**RECONDUCTION n° 19/1
DU PROCES-VERBAL n° 14 - A - 225**

Une gamme de trappes métalliques horizontales
de référence « TRAPPE TYPE 67 & 68 ».

PROCES-VERBAL de CLASSEMENT n° 14 - A - 225

EXTENSION DE CLASSEMENT

ANNEXE – PLANCHE N° 1

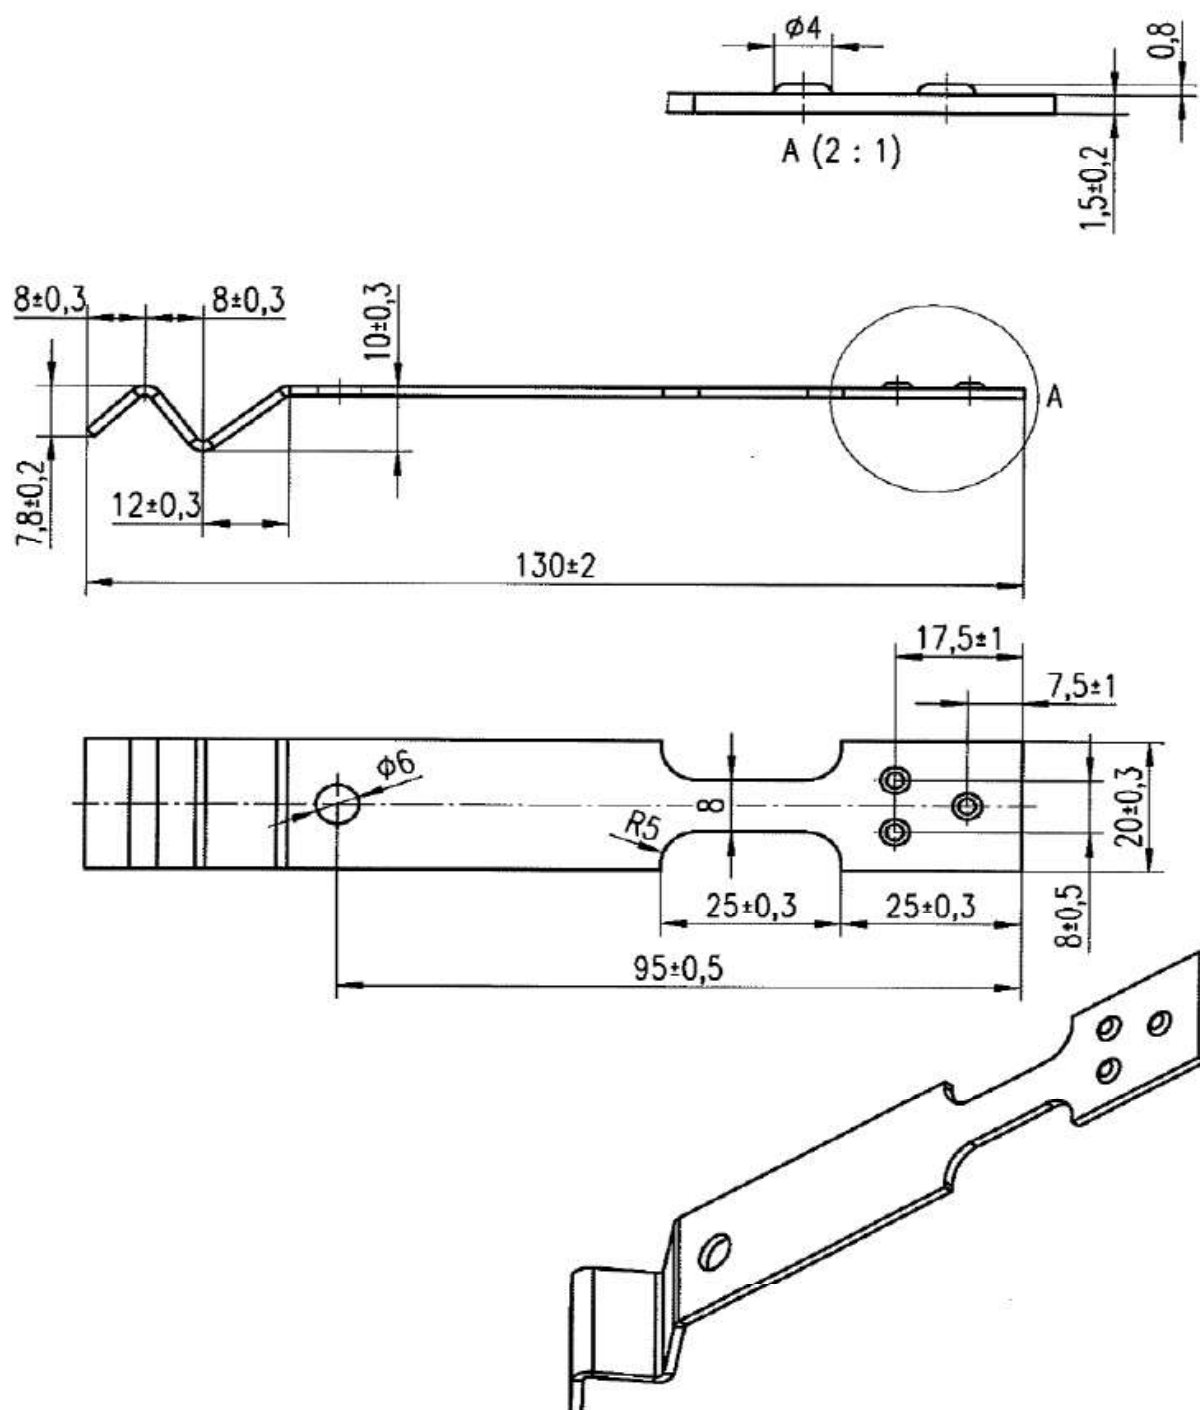
Modification des pattes de scellement.

La présente extension autorise la fixation du bâti scellé par l'intermédiaire de pattes de scellement en acier d'épaisseur 15/10 mm de dimensions 130 x 20 mm en lieu et place des pattes de scellement validées dans le procès-verbal de référence. La fixation et la répartition de ces pattes reste celle précisée dans le procès-verbal de référence.

2. JUSTIFICATION DES CONCLUSIONS

La mise en œuvre des pattes de scellement de dimensions inférieures à celles testées est autorisée sur la base de l'extension 17/2 du procès-verbal EFR-14-001671 qui autorise ces pattes de scellement pour des blocs-portes de dimensions supérieures et donc plus lourds que les trappes objets du procès-verbal de référence.
